改善箇所説明図

フロントブレーキローター

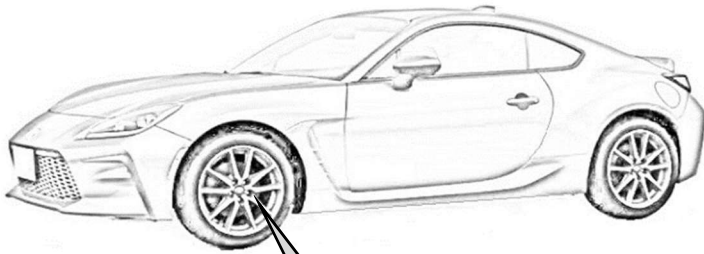
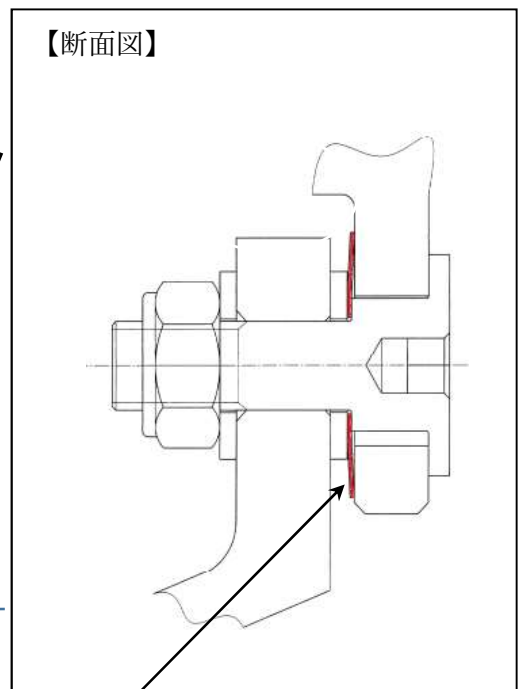
不具合発生箇所

誤品

トヨタ86及びGR86用後付け部品モノブロックブレーキキットの構成部品であるフロントブレーキローターにおいて誤った部品を用いて組立てたものがある。そのため最悪の場合、異音が発生するおそれがある。

全数、正規品に交換する。
